MEMOIRE EN REPONSE A L'AVIS DE LA MRAE

CONCERNANT LE DOSSIER DE DEMANDE DE
RENOUVELLEMENT **ET D'EXTENSION** DE LA CARRIERE DE
JULLY-SUR-SARCE

Figure 1 : **Zone d'iso-distance 30 km autour de l'agglomération troyenne**

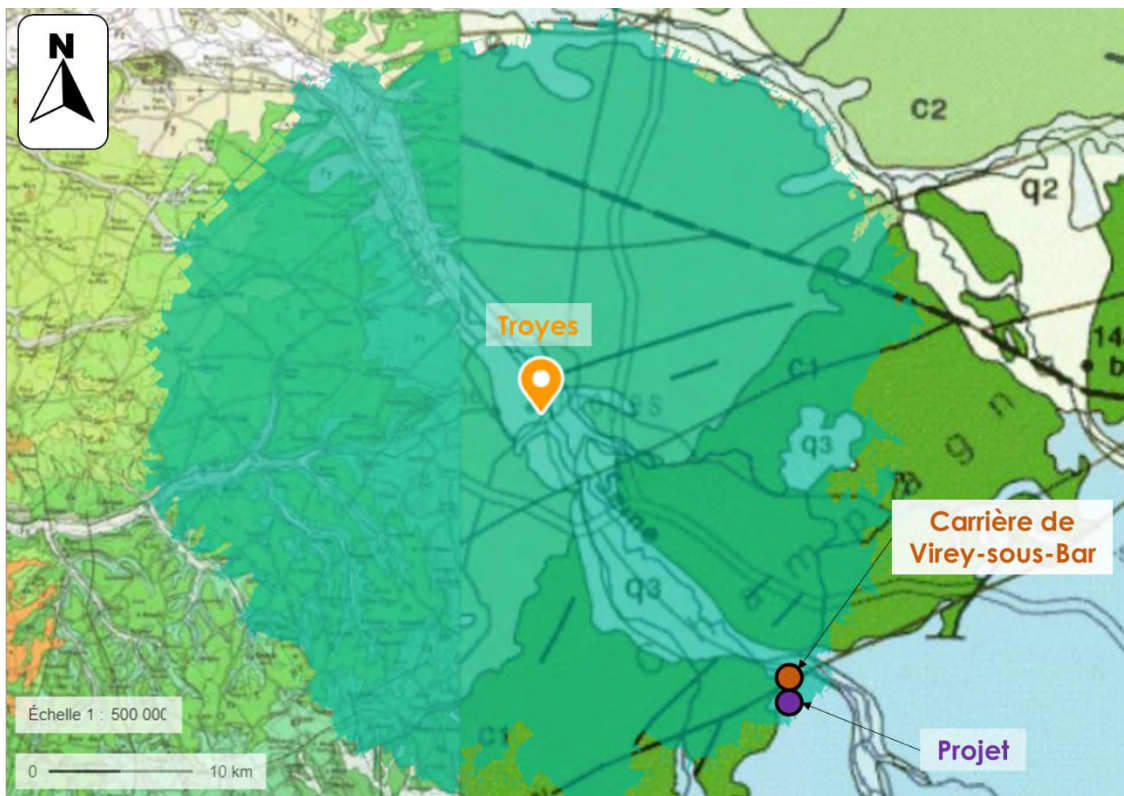
« L'Ae recommande à l'exploitant de préciser si des mesures d'évitement ou réduction ont été recherchées, au titre de l'analyse des solutions de substitution raisonnables (Article R.122-5 II 7° du code de l'environnement) telles que des alternatives à la poursuite de l'exploitation du site existant. »

La carte ci-après représente la zone d'iso-distance 30 km à partir de l'agglomération troyenne. On observe qu'à part la carrière voisine de Virey-sous-Bar, aucune carrière de roche massive calcaire ne se situe dans un rayon de 30 km autour de l'agglomération et que l'approvisionnement local en granulats est essentiellement assuré par des exploitations situées dans la vallée de la Seine (matériaux alluvionnaires). Ces exploitations appartiennent soit à CARRIERES CHAMPENOISES (Vaudes, Rumilly-lès-Vaudes), soit à d'autres sociétés (Méry-sur-Seine, Droupt-Ste-Marie...).

Le sous-sol au droit de cette zone d'iso-distance est essentiellement constitué de couches géologiques datant du Crétacé (apparaissant en fond vert sur la carte ci-dessus – couches c_1 et c_2). Or ces matériaux, le plus souvent crayeux, ne sont pas adaptés pour des applications dans le domaine du BTP. Ces applications doivent notamment respecter des normes quant aux matériaux utilisés auxquelles les calcaires du Crétacé ne permettent pas de répondre.

Les calcaires du Jurassique en revanche (en bleu clair sur la figure ci-dessus – couche j_3) sont davantage indurés et permettent de répondre aux applications dans le BTP (terrassment, sous-couche de voirie etc.). Ils permettent en outre de respecter les normes applicables aux matériaux de construction dans ces domaines.

Sur la carte ci-dessus on voit que le projet est situé au droit de couches géologiques datant du Jurassique et compris dans le rayon de 30 km autour de l'agglomération troyenne.

C'est le secteur le plus proche de Troyes qui remplit ces deux conditions (nature du sous-sol et distance). Le projet est donc situé dans le secteur le plus proche de Troyes et permettant de fournir des matériaux de qualité pour le secteur du BTP.

Figure 2 : Localisation des terrains agricoles qui seront dédiés à la production de granulats

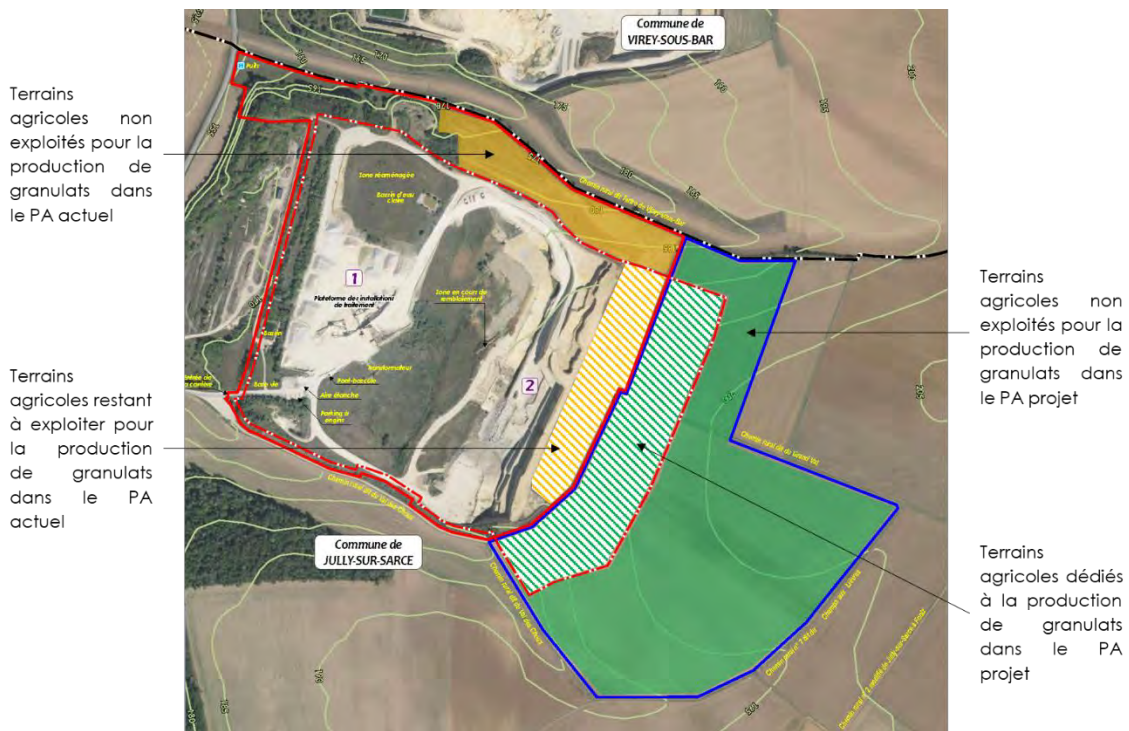
« L'Ae recommande à l'exploitant de justifier l'emprise de l'extension de la carrière. »

Rappelons que sur les 27 ha 72 a 16 ca sollicités en extension, seuls 05 ha 51 a 40 ca seront dédiés à l'extraction des granulats. Le prélèvement de terres agricoles ne représente donc qu'environ 20 % de la surface sollicitée en extension. Les terrains sollicités à l'extraction seront prélevés progressivement à l'agriculture, au fur et à mesure de l'avancée des fronts d'exploitation vers l'Est, comme c'est actuellement le cas sur le périmètre d'autorisation actuel de la carrière (zone en renouvellement).

Le reste des terrains sollicités dans le cadre du projet, bien que situé dans le périmètre d'autorisation, ne sera pas exploité pour la production de granulats et restera dédié à l'agriculture. Les exploitants agricoles continueront d'exploiter les terrains tout au long de l'autorisation d'exploiter. Les terrains non exploités constitueront une réserve foncière de matériaux de construction pour la société. Pour rappel, la société est propriétaire de l'ensemble des terrains sollicités dans le cadre de l'extension.

Figure 3 : Coupes de la remise en état (ENCSEM) – ci-contre

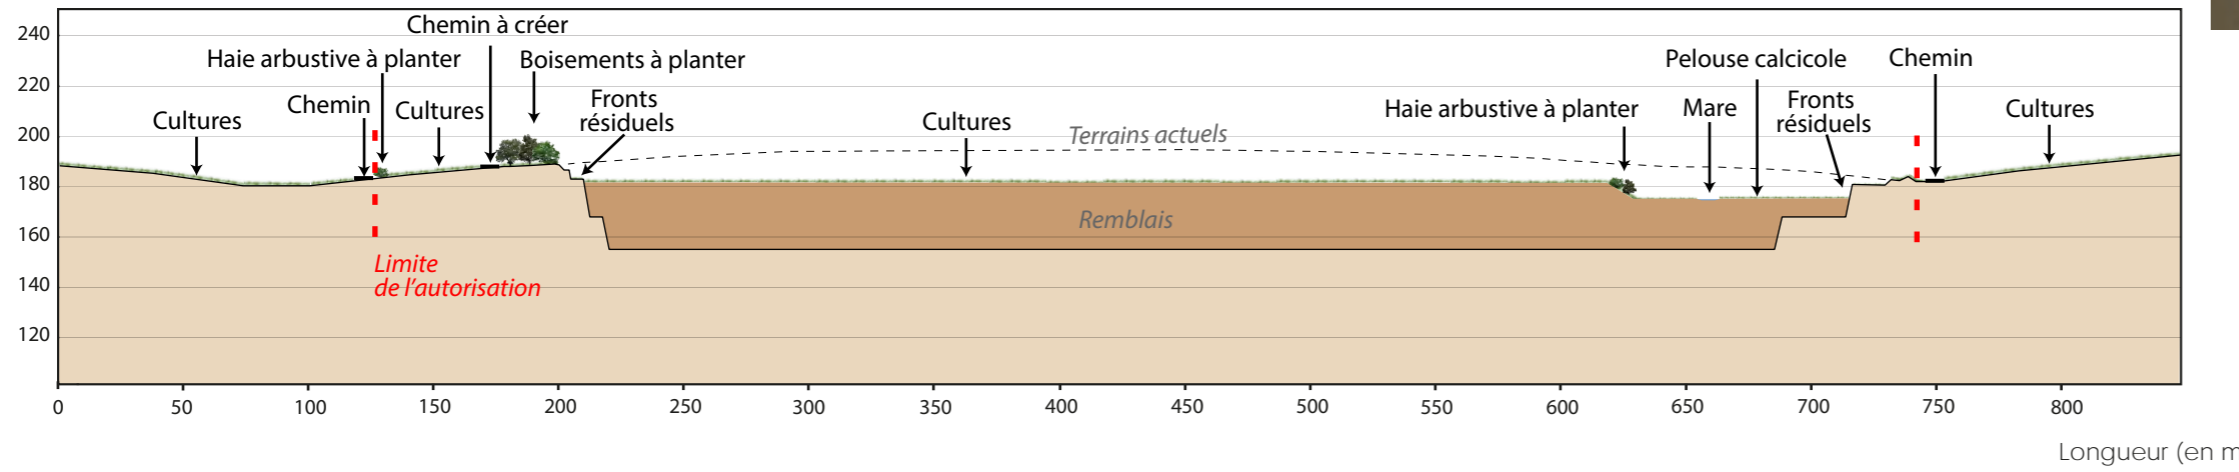
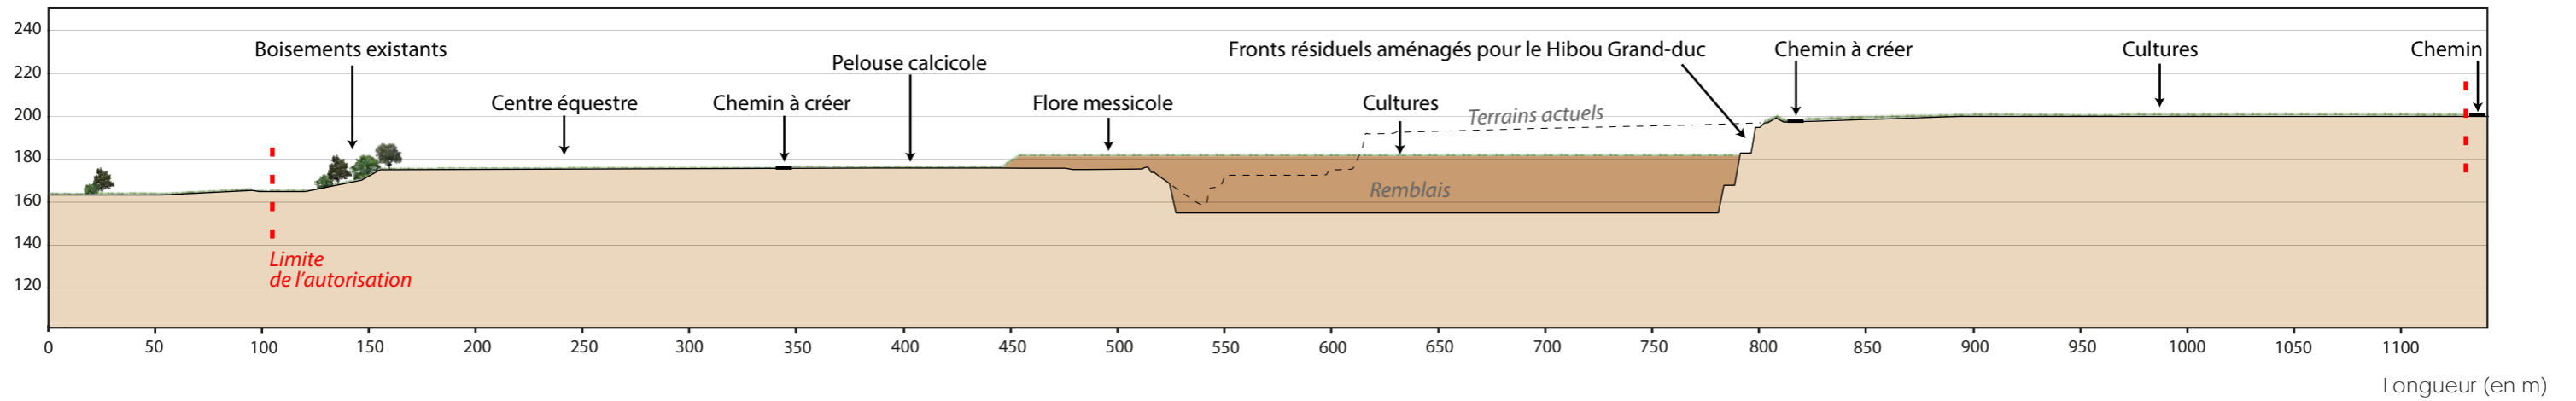
« L'Ae recommande à l'exploitant de préciser la hauteur de couverture résiduelle au-dessus du toit de la nappe en fin d'exploitation des matériaux calcaires. »

La cote minimale d'extraction est fixée, comme pour la carrière voisine de Virey-sous-Bar, à + 155 m NGF. Conformément au plan de réaménagement envisagé, les terrains de la carrière seront remblayés, avec différents types de matériaux, à une cote comprise entre +155 et +182 m NGF (en fonction des secteurs), soit une hauteur de recouvrement du substrat minéral de 20 à 27 m d'épaisseur.
